COMMISSION ROYALE DES MONUMENTS ET DES SITES  
KONINKLIJKE COMMISSIE VOOR MONUMENTEN EN LANDSCHAPPEN

N/Réf. : WSP20266\_707\_PU WOLUWE-SAINT-PIERRE. Avenue de Tervueren, 208  
Gest. : AH/CS DEMANDE DE PERMIS D'URBANISME : remplacer les garde-corps et  
V/Réf. : 2023/39 – S/513 les châssis, modifier la façade avant et isoler le pignon droit de l'immeuble à  
NOVA : 19/AFD/1871441 appartements

### Avis de la CRMS

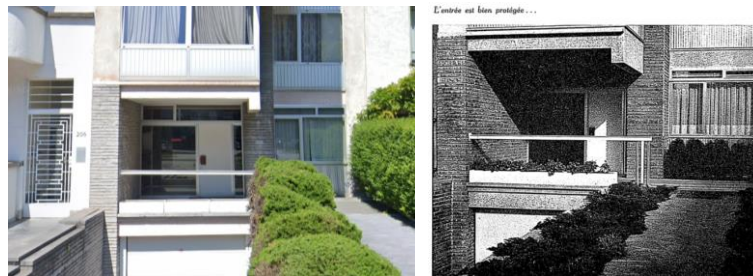
- maintenir une teinte claire pour les châssis et des allèges en aluminium (\*voir aussi le paragraphe en fin du présent avis) ;
- conserver l'ensemble des menuiseries originelles à l'entrée de l'immeuble : restaurer la porte d'entrée sous sa forme et sa couleur existantes (ne pas la remplacer par une porte vitrée) et garder les divisions asymétriques des impostes ;

- examiner la pertinence de nettoyer les parements de façade. Le cas échéant, si le nettoyage s'avère réellement indispensable, opter pour des procédés de nettoyage doux adaptés aux maçonneries de pierre bleue et au revêtement en marbre blanc ;

- pour les bétons, si la pose d'une couche de peinture anti-carbonatation s'impose, opter pour une couleur claire et, dans la mesure du possible, garder apparente la structure du béton délavé ( 'aggloméré blanc' d'après la légende du plan du permis 1960) ;

*Structure des balcons, photo jointe à la demande*

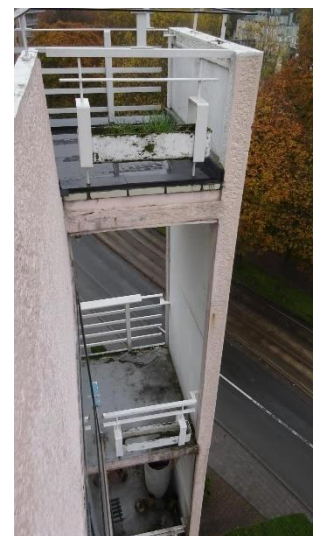
- maintenir les divisions d'origine du garde-corps qui était à barreaux d'acier, y compris le système d'attache des bacs à fleurs incorporés (renoncer aux garde-corps vitrés).
